# 改善箇所説明図

## <基準不適合発生箇所>

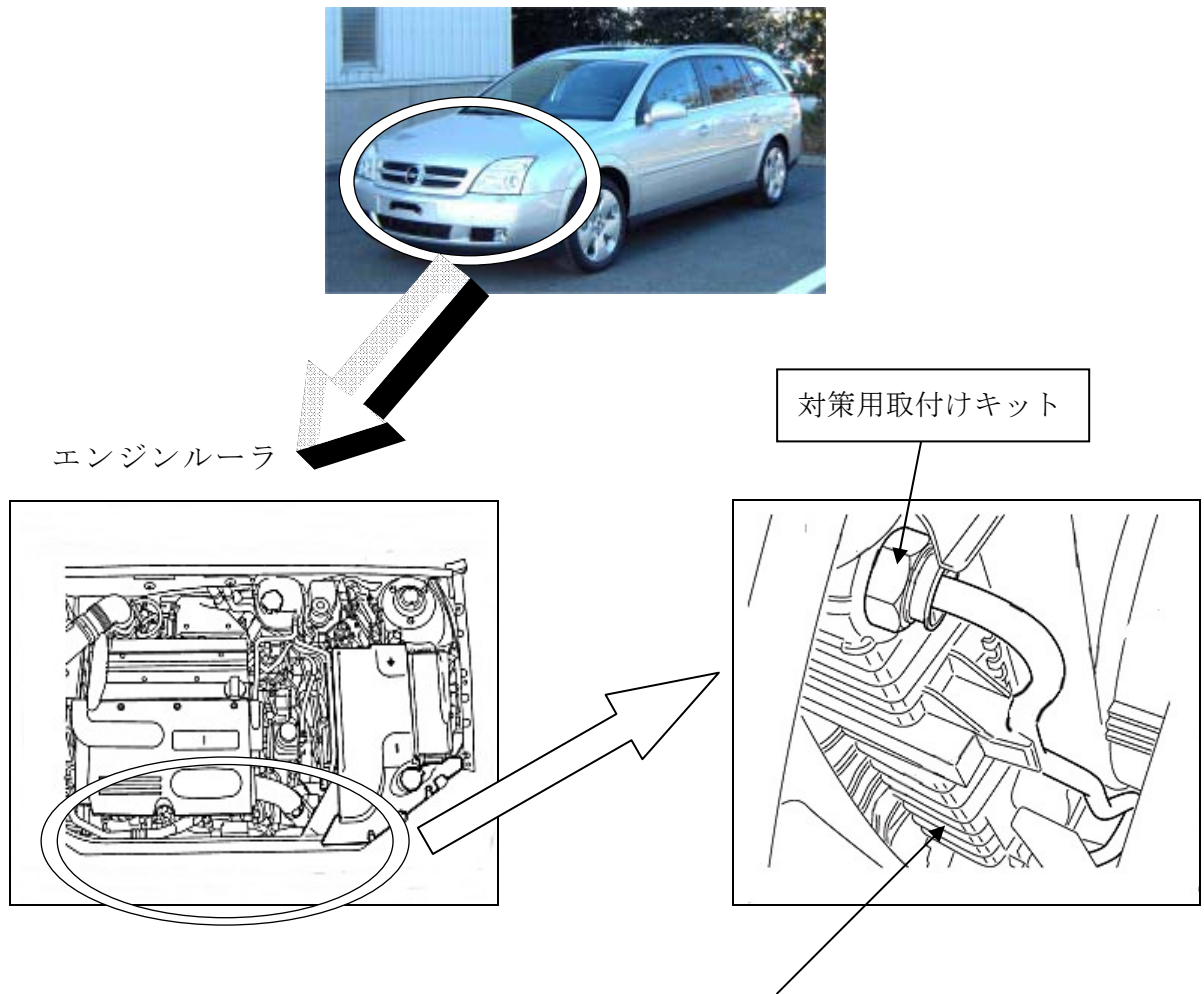
自動変速機用オイルクーラーホースのラジエータへの装着状態が不適切なものがある。そのため、冷却水が混入し、伝達効率が下がり、最悪の場合、走行不能になるおそれがある。

全車両、ラジエータに装着するオイルクーラーホースの取付けナットを対策品に交換する。

識別方法：取付けキットのナット上部に黄色ペイントを塗布
